COMMUNIQUÉ DE PRESSE – AOÛT 2021

Mission régionale d'autorité environnementale
ÎLE-DE-FRANCE

La Mission régionale d'autorité environnementale Île-de-France a signalé les dossiers suivants en août 2021.

Figure 2: Plan du projet "les Miroirs" - Etude d'impact p.185

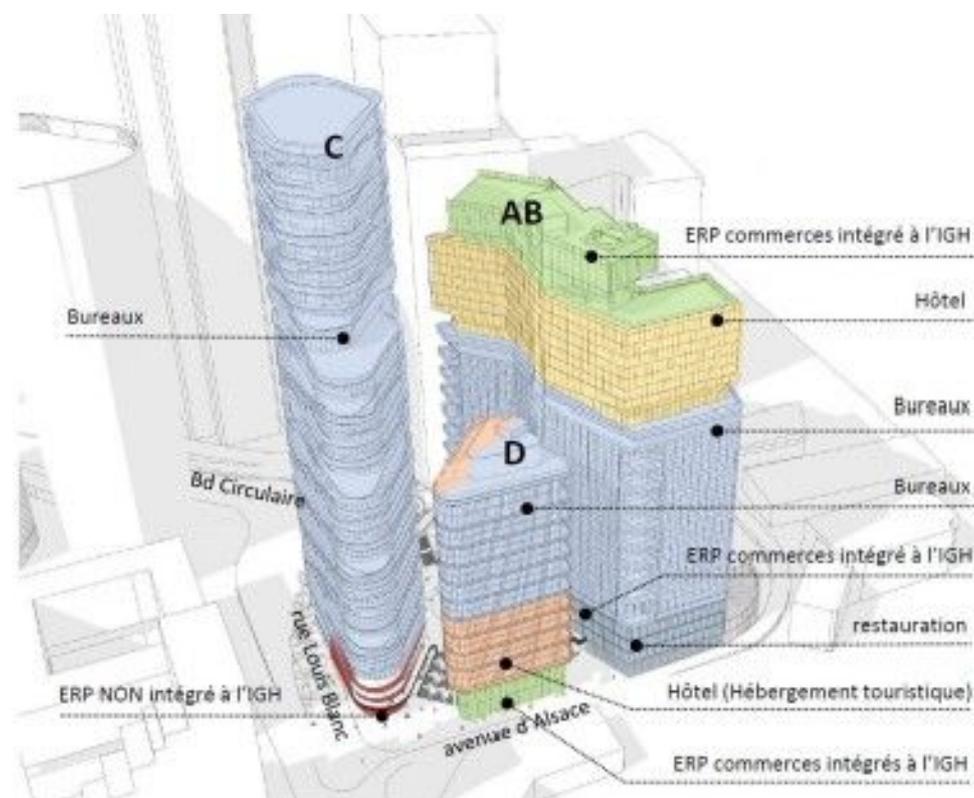
Les principales recommandations de l'Autorité environnementale portent sur les points suivants :

- justifier le choix de développer sur le site du projet une nouvelle offre de surfaces de bureaux au regard des besoins prévisionnels et de l'offre excédentaire déjà existante, et compte tenu du déficit d'habitation constaté dans l'ouest parisien ; mieux justifier le parti d'une opération de démolition de l'existant/construction neuve au regard de l'ensemble des coûts environnementaux induits ;

- préciser et détailler les éléments de réversibilité du programme immobilier en évaluant les incidences environnementales d'une éventuelle transformation d'une part importante des surfaces en logements et présenter, pour le cas où cette hypothèse serait in fine retenue, les conséquences de cette transformation sur l'environnement et la santé, notamment en matière de nuisances sonores, de pollutions atmosphériques, de mobilité ;

- compléter l'étude d'impact en précisant dans quelle mesure la végétalisation envisagée contribuera à renforcer la biodiversité et justifier les fonctionnalités attendues et les espèces concernées ;

- modéliser la perte d'ensoleillement induite par le projet sur les bâtiments d'habitation alentour et le collège des Renardières ;
- établir un bilan carbone complet du projet incluant les démolitions, préciser l'importance des flux liés à l'évacuation des déchets, leurs conditions d'insertion dans la circulation, justifier la faiblesse apparente de réutilisation de matériaux issus de la démolition et l'absence de transfert des déchets par voie fluviale, s'engager sur les conditions d'approvisionnement et d'évacuation du site en matériaux du BTP les moins impactantes pour les déplacements dans le secteur ;

- compléter l'étude d'impact par une étude de trafic permettant de mieux justifier les hypothèses de flux de circulation générés par le projet (dans sa version actuelle et en cas de mutation d'une partie du programme en logements) notamment en procédant par analogie avec des programmes récents comparables, justifier des capacités du réseau viaire d'absorber les flux attendus et expliciter la stratégie de report modal ayant conduit à la réduction drastique du nombre de places de stationnement par rapport à l'existant ;

- compléter l'étude d'impact par présentation des chaînes de déplacement des deux-roues, motorisés ou non, et par une évaluation quantitative des déplacements des piétons et des cyclistes générés par le projet de manière à caractériser les flux notamment vers les transports en commun selon les principaux itinéraires origine/destination, et préciser les flux transitant par la station de métro « Esplanade de la Défense » en justifiant de ses capacités d'absorption ;

- compléter l'étude d'impact par la comparaison des valeurs de nuisances sonores simulées après réalisation du projet avec les valeurs recommandées par l'Organisation mondiale de la santé d'une part et en prenant en compte l'exposition à ces nuisances lors de l'usage des balcons ou avec les fenêtres ou baies vitrées ouvertes au printemps et à l'été, d'autre part ;

- produire les différentes études de la pollution des sols (Soler environnement de février 2019 et celle de 2021) au droit du site et intégrer les résultats dans l'étude d'impact ; présenter un plan de gestion et un suivi de la qualité des sols, permettant de garantir la compatibilité des sols avec les usages projetés, et confirmer que les mesures préconisées seront mises en œuvre ;

- étendre l'évaluation des consommations énergétiques à l'ensemble des usages et activités du projet ; préciser les mesures de limitation des consommations énergétiques et quantifier les objectifs de performance attendus de l'isolation thermique des bâtiments et des caractéristiques bioclimatiques.

Figure 2 : vue du site (source : étude d'impact p. 150)

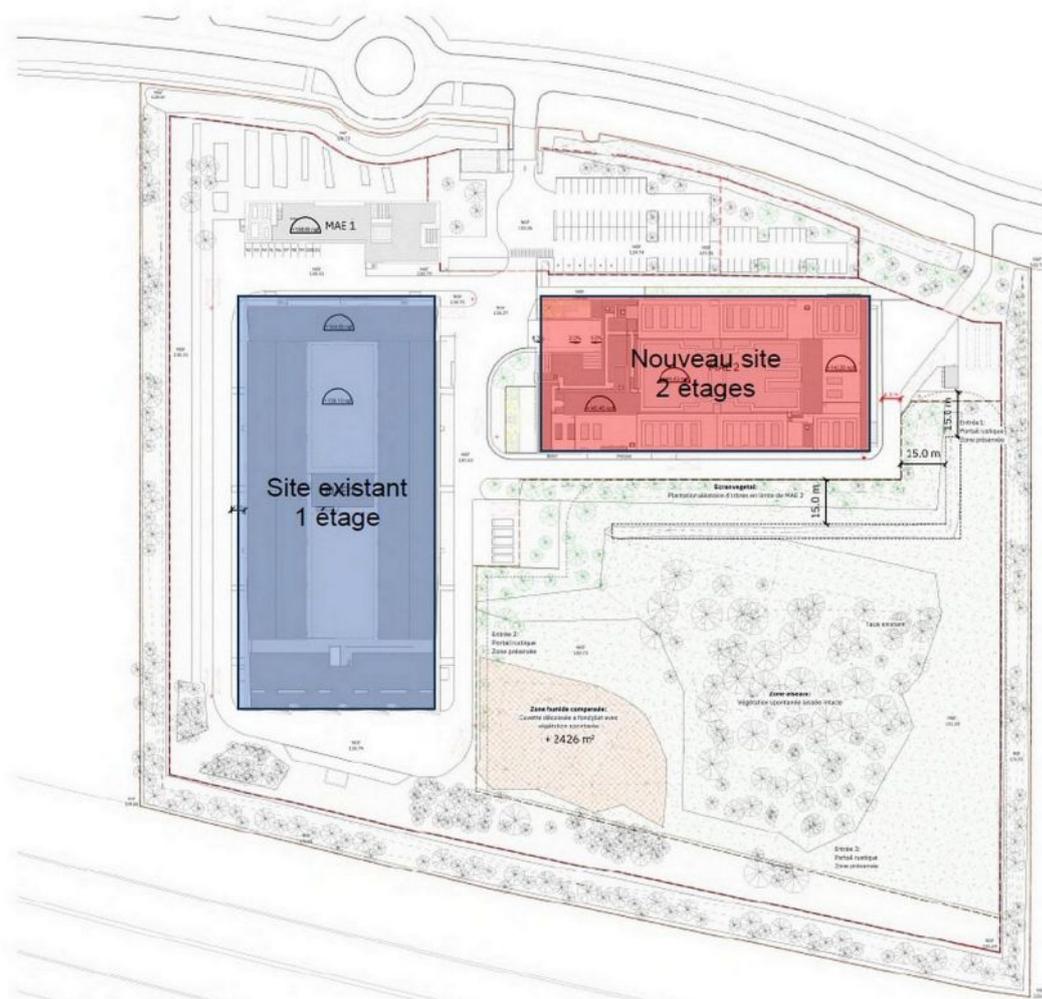
Les principales recommandations de la MRAe portent sur les points suivants :

- préciser les zones humides conservées et leurs fonctionnalités et démontrer la bonne fonctionnalité de la zone humide recréée ;
- préciser la stratégie engagée pour favoriser la conservation in situ des espèces protégées déjà présentes sur le site et notamment le Gorgebleue à miroir ou le Tarier pâtre, espèces classées comme vulnérables en Île-de-France .

- compléter l'étude d'impact par la description des travaux nécessaires sur le réseau électrique (Enedis), présenter l'augmentation relative de la consommation d'énergie électrique supplémentaire par rapport à la situation initiale et indiquer après analyse du potentiel la part envisagée d'énergie renouvelable ; corriger l'erreur sur la puissance électrique nécessaire au MAE2 dans l'étude d'impact ;

- produire le bilan de fonctionnement des groupes électrogènes de secours existants et justifier les prévisions de consommation de fioul très supérieures à celle générée par le bâtiment MAE1 ;

- examiner avec les collectivités locales, l'aménageur de la ZAC et les entreprises situées à proximité les solutions permettant la valorisation de la chaleur fatale d'une part et le raccordement du bâtiment MAE1 au réseau à construire d'autre part ;

- présenter une estimation de l'évolution des émissions de gaz à effet de serre après la réalisation du projet.

- compléter l'étude d'impact en précisant les mesures de contrôle et de suivi des dispositifs de prévention des risques de déversement accidentel de fioul domestique (état des cuves) et des différents hydrocarbures utilisés, en préciser les modalités (notamment la périodicité), et approfondir les causes des pollutions des sols au niveau des deux pignons du bâtiment existant ;

- expliquer les causes des fuites observées en 2017 et 2018, les mesures prises pour prévenir ce type d'incident et les raisons du choix du fluide frigorigène R410A pour les pompes à chaleur, compte tenu de sa propriété d'être un gaz à effet de serre puissant ;

- compléter l'étude de dangers en développant les raisons pour lesquelles le phénomène dangereux lié à l'explosion de gaz hydrogène n'est pas retenu et en procédant à la modélisation de la dispersion atmosphérique des fumées issues des différents incendies pouvant survenir sur le site.
